Red Castors d'Olivet
Club de Baseball
3 rue d'Ivoy, 45160 Olivet
contact@redcastors.Fr

Objet : Compte rendu de la réunion du 05 mai 2021.

Poteau des fausses balles

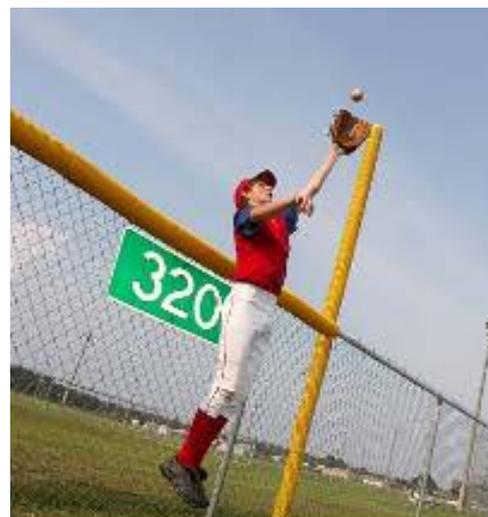
Actuellement ces poteaux sont blancs et déformés.

Il faudrait remplacer ces poteaux par des poteaux rigides, peints en jaune.

Monsieur DAVID a évoqué une solution technique : Acheter des tuyaux PVC de plomberie à peindre en jaune fixés par des colliers rilsan. Solution économique et que le club pourrait prendre à sa charge.

Elle propose aussi une solution avec des poteaux homologués.

Terrain

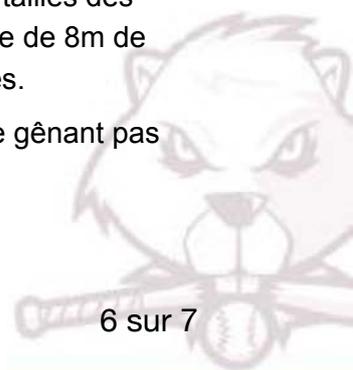
A long terme nous souhaiterions refaire le carré de l'infield avec les couloirs de courses. Cette rénovation est coûteuse. Nous demanderons l'expertise de la commission terrain de la fédération française de baseball qui a les connaissances techniques dans ce domaine.

A court terme, comme c'est le cas régulièrement, est-il possible de redessiner les différents éléments (bases, marbres, monticule) et rajouter de la terre (20% argile, 15% limon, 60% sable).

Notamment au niveau du monticule, nous avons le béton qui est quasiment à la surface. Cf fiche RC 012.

De plus du fait des nouvelles normes relatives aux pesticides, malgré l'entretien des équipes de monsieur David et notre ratissage systématique après chaque entraînement, il y a des mauvaises herbes. Monsieur David nous a proposé de mettre des bâches dimensionnées à la taille des différents éléments en terre (bases - quart de cercle de 6m de rayon, marbre - bâche de 8m de diamètre, monticule - bâche de 5,5m de diamètre) pour limiter ces mauvaises herbes.

Les services techniques peuvent-ils nous faire cela avec un système de maintien ne gênant pas l'entretien effectué par Monsieur David ?
